伊方発電所3号炉の設置変更に関する 審査書の概要

平成27年8月

2. 伊方発電所3号炉の 設置変更に関する 審査書の概要

敷地前面海域の断層群(中央構造線断層帯)の活動区間としては

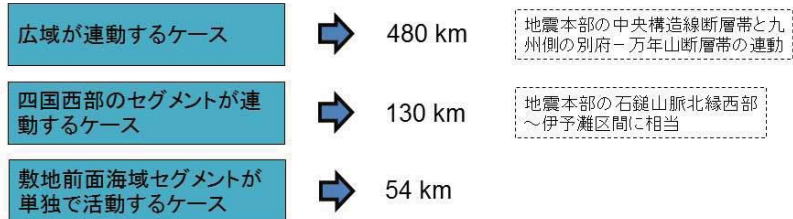
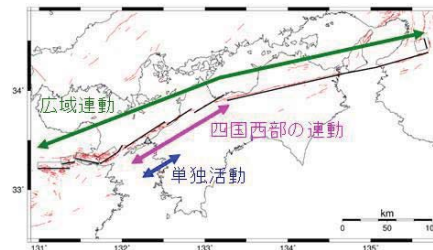
- 内陸地殻内地震の敷地前面海域の断層群(中央構造線断層帯)による地震について、事業者は申請当初、地震調査委員会の知見よりも断層長さの短いケースで評価していたため、審査において、より長い連動ケースを検討するよう指摘し、中央構造線断層帯と別府-万年山断層帯が連動する断層長さ約480kmを基本モデルとした評価に変更。また、部分破壊も考慮し、断層長さ約130km及び約54kmのケースについても評価。応答スペクトルに基づく評価により基準地震動S_s-1、断層モデルを用いた手法による評価でS_s-1を上回る8波を基準地震動S_s-2-1～ S_s-2-8に設定。
- 海洋プレート内地震としては1649年安芸・伊予の地震を考慮した想定スラブ内地震、プレート間地震としては南海トラフの巨大地震(M9.0)をもとにした評価の結果、基準地震動S_s-1を下回ることを確認。
- 震源を特定せず策定する地震動として、全サイト共通に適用するMw6.5未満の地震は北海道留萌支庁南部地震を考慮した地震動(S_s-3-1)を、地域性を考慮して適用するMw6.5以上の地震は鳥取県西部地震の震源近傍での観測記録に基づく地震動(S_s-3-2)を設定。

が想定されるが、最大規模を想定するとの観点から、480kmを基本震源モデルの長さとする。しかし、部分破壊も考慮することとし、130kmモデル、54kmモデルでも評価を行う。

基準地震動

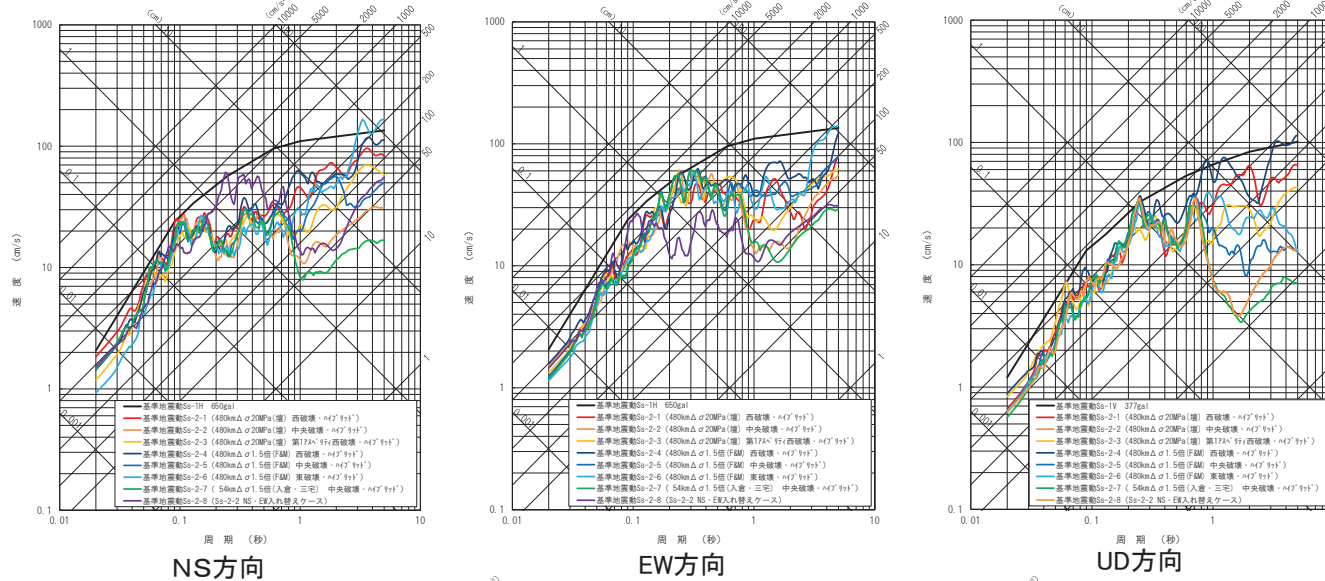
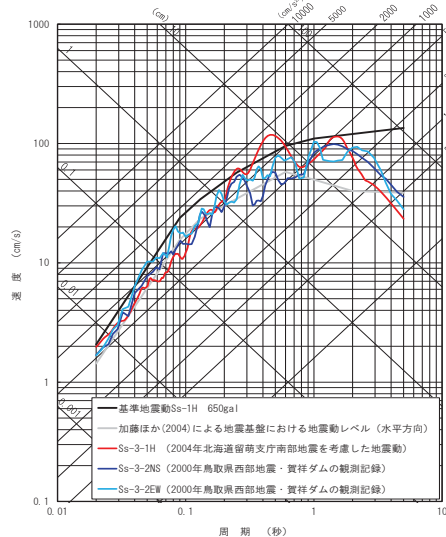
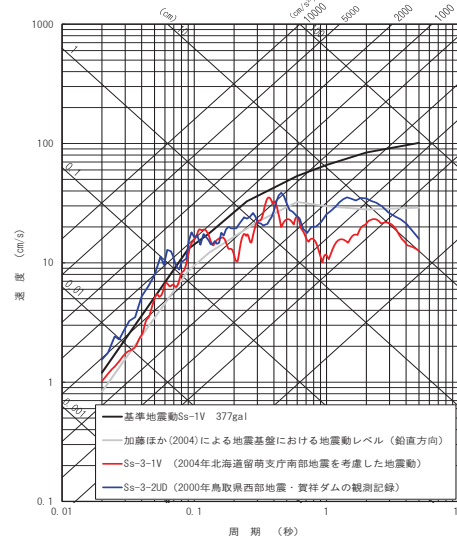
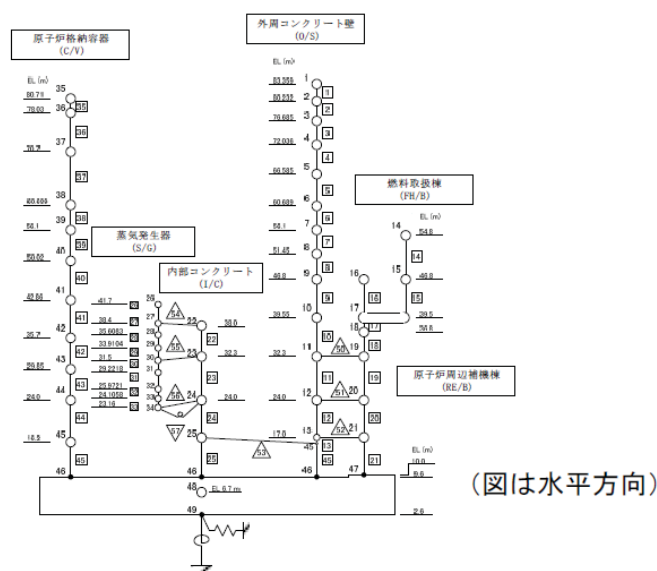
→ 11種類の基準地震動を設定。

申請当初の最大加速度570ガルから650ガルに引き上げ。

基準津波及び耐津波設計方針

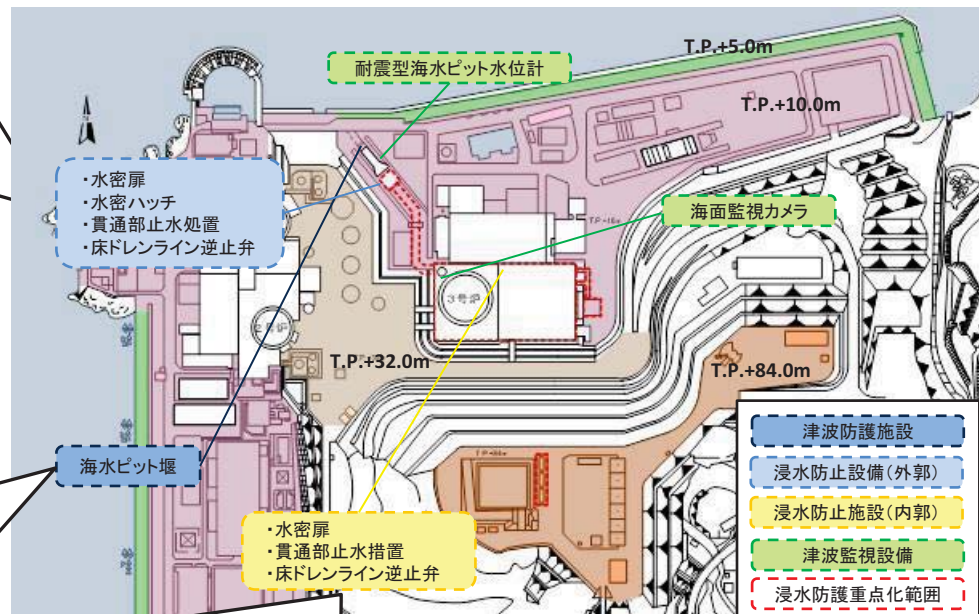
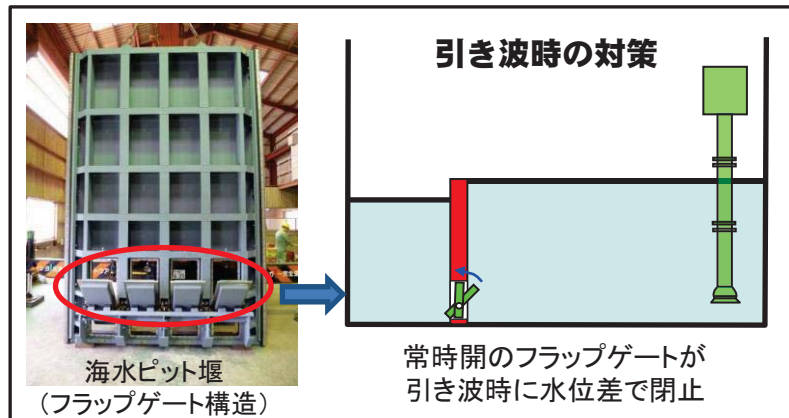
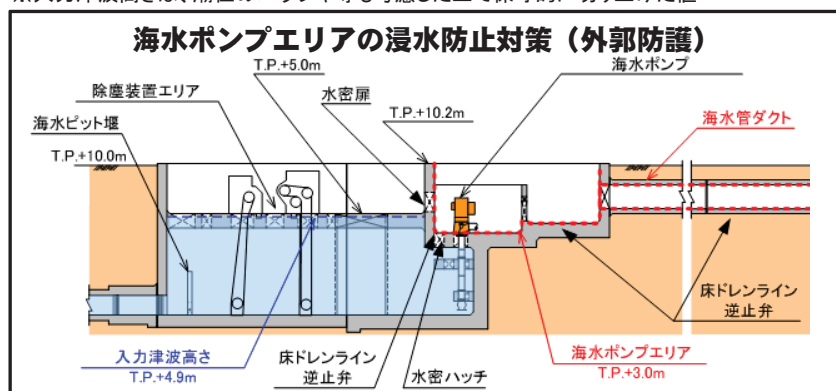
- 地震による津波の波源として、伊予セグメント、敷地前面海域の断層群及び別府一万年山断層帯の連動を考慮するとともに、別府湾沿岸部での痕跡高を再現している大分県モデルを基本とした。
- 上記の津波と伊予灘沿岸部の陸上地すべりによる津波との組合せを考慮して、基準津波を設定。
- 3号炉北側での入力津波高さ8.7mに対し、敷地高さが10m以上であり津波の遡上はない。取水路からの浸水(海水ピットポンプ室の入力津波高さ4.9m)を防止するため、海水ポンプエリアを約10mまで水密化。
- 引き波時の対策として海水ピット堰を設置し、海水ポンプによる取水性を確保。

原子炉を停止させる対策(止める) (原子炉停止機能喪失(ATWS)対策②)

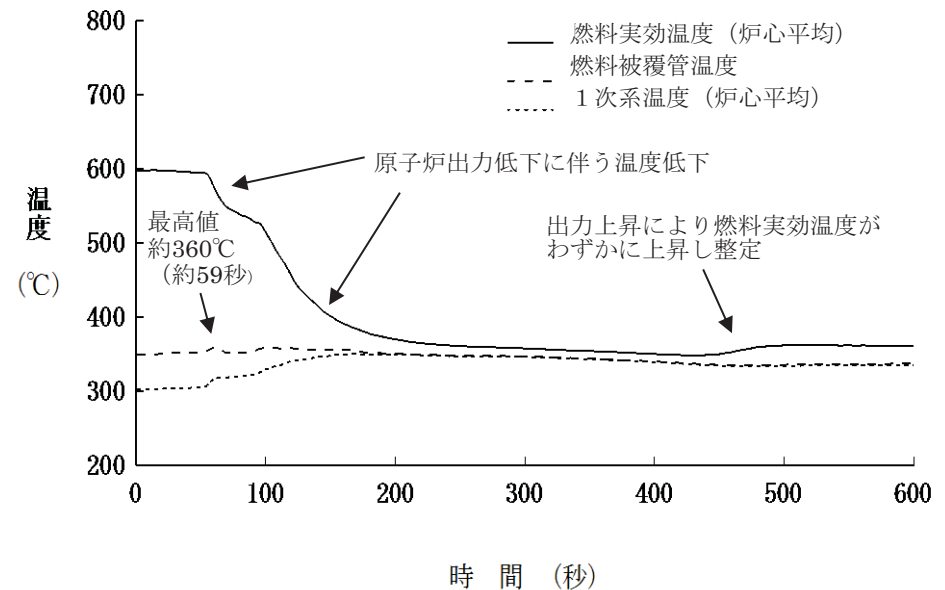
評価項目: 燃料被覆管の温度が1200°C以下であること

要求事項に対し設備・手順等が適切に整備されていることを確認し、要求事項に適合していると判断。

申請者の解析結果について炉心損傷防止対策の評価項目を満足していること、当該対策及び復旧作業に必要な要員及び燃料等について計画が十分であることを確認。よって「原子炉停止機能喪失」に対する炉心損傷防止対策が有効なものであると判断。

原子炉を冷やすための対策(冷やす) (ECCS注入機能喪失対策②)

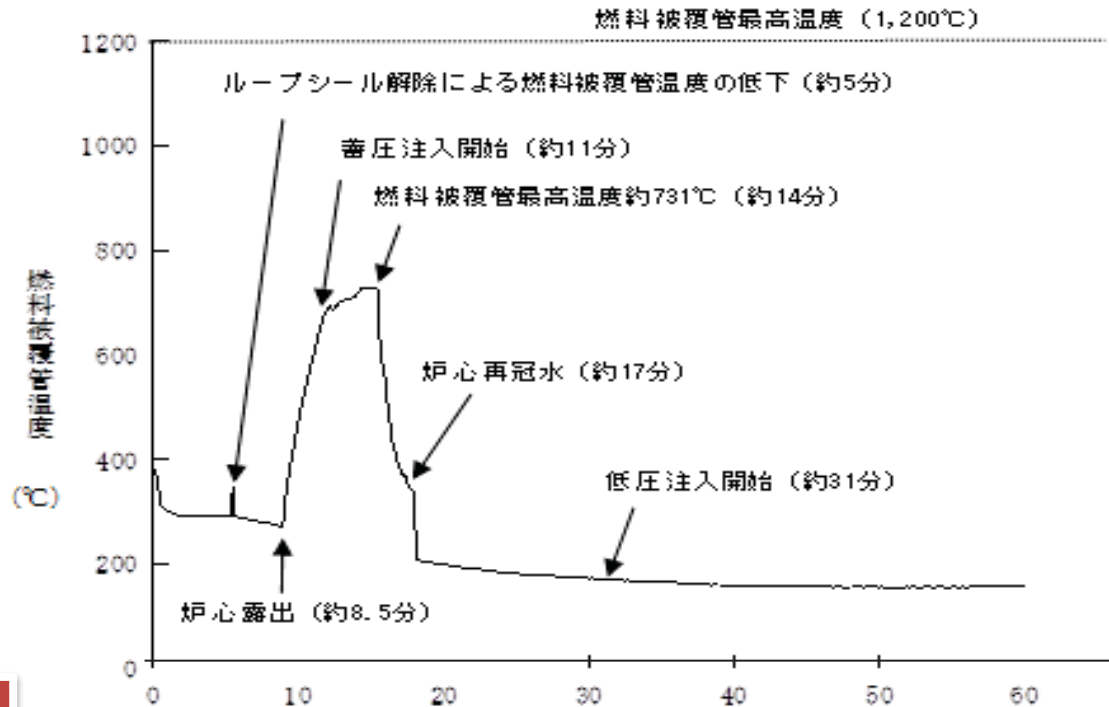
燃料被覆管最高温度は
1200°C以下を満たしてい
る(左図)

要求事項に対し設備・手順等が適切に整備されていることを確認し、要求事項に適合していると判断。

申請者の解析結果について、申請者が使用した解析コード、解析条件の不確かさを考慮しても、炉心損傷防止対策の評価項目を満足していること、対策及び復旧作業に必要な要員及び燃料等から、対策が有効なものと判断。

炉心溶融後に格納容器破損を防ぐ対策(閉じ込める) (水素対策②)

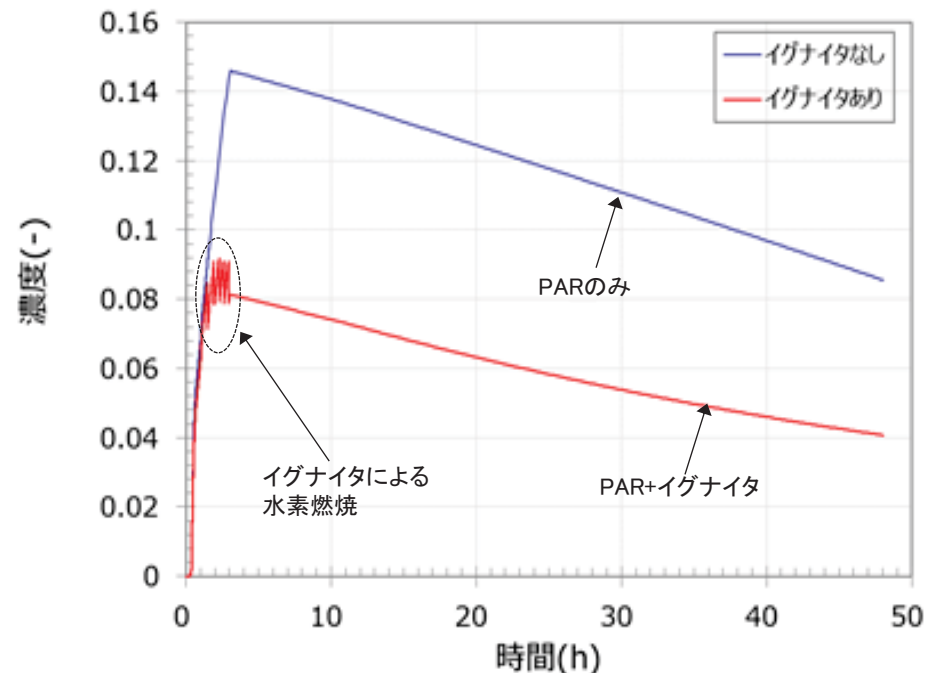
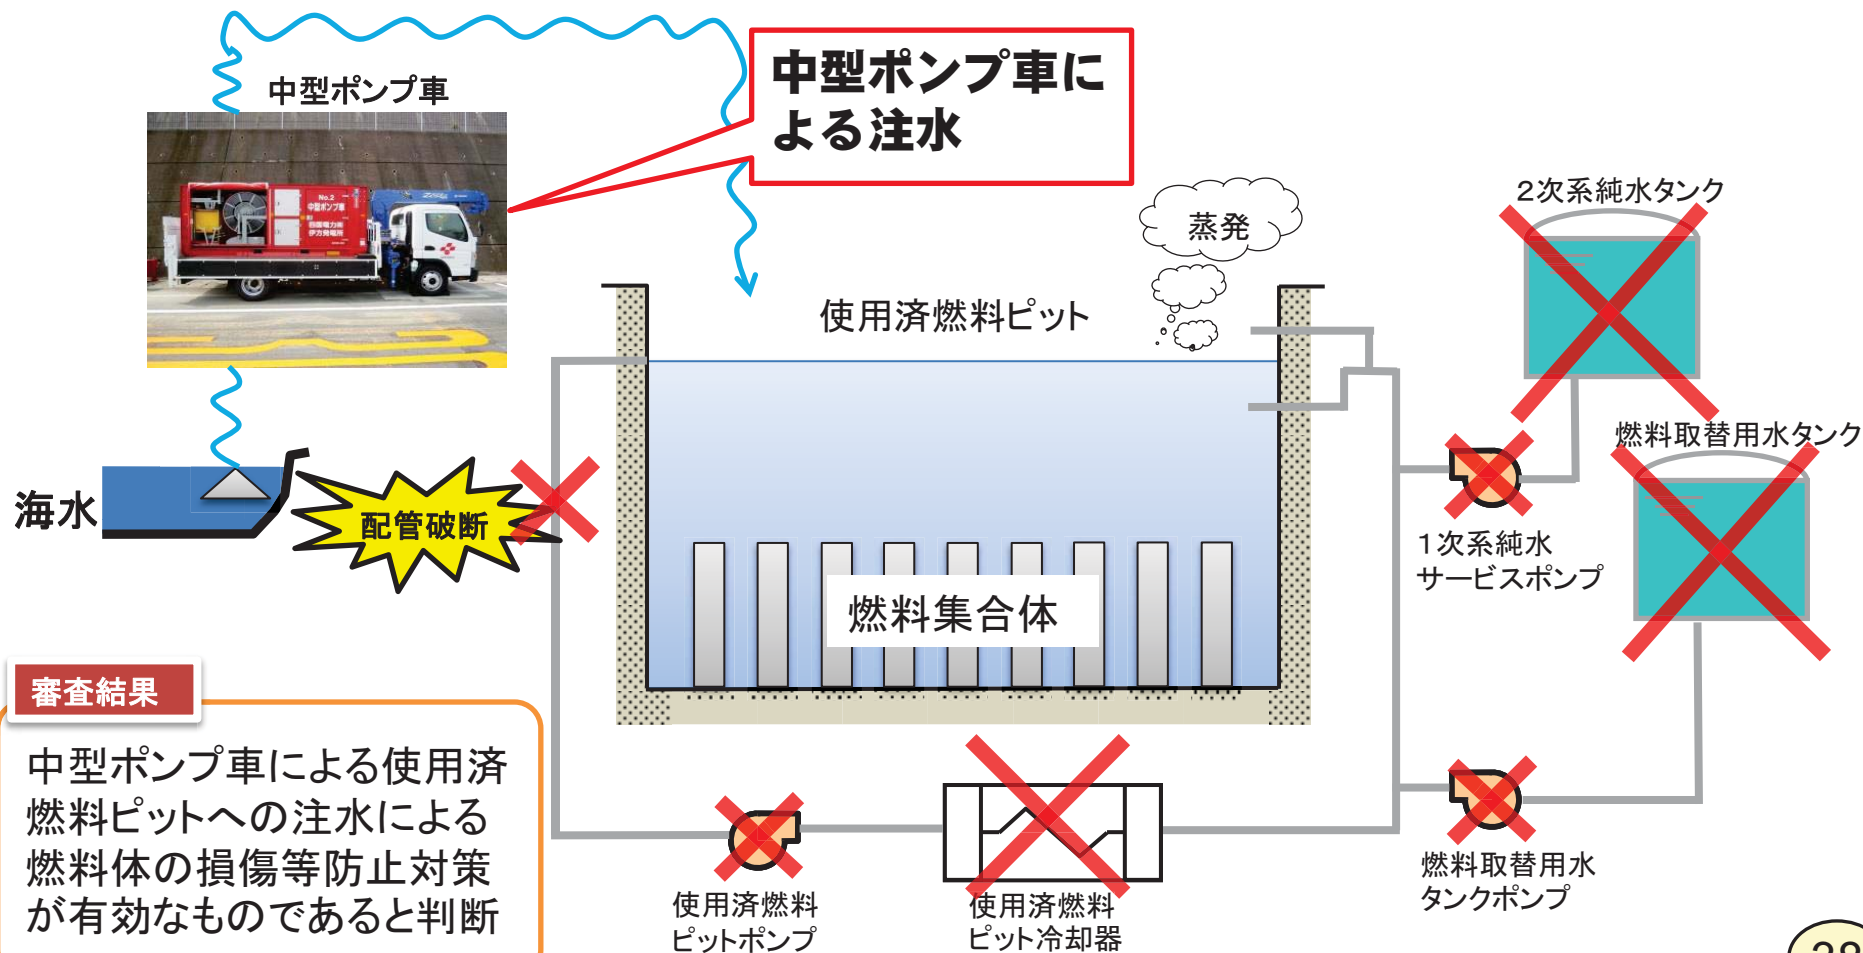
水素濃度の最大値は、炉心の75%のジルコニウムが反応した場合(規制要求)は約11.3%である。さらに、MCCIに伴い発生する水素の不確かさを考慮し、保守性を入れて評価した場合でも約12.1%(左図)であり、13%以下を満足した。

前頁の評価は、PARのみの評価結果であるが、実際には、これに加えてイグナイタの効果も期待できるため、申請者の評価は十分に保守的である。
(右下図、赤線)

【有効性評価】 申請者の解析結果について、申請者が使用した解析コード、解析条件の不確かさを考慮しても、格納容器破損防止対策の評価項目を満足していること、対策及び復旧作業に必要な要員及び燃料等から、対策が有効なものと判断。また、イグナイタは、水素が格納容器頂部に成層化する可能性も考慮し、格納容器ドーム部頂部付近にも設置することを確認。
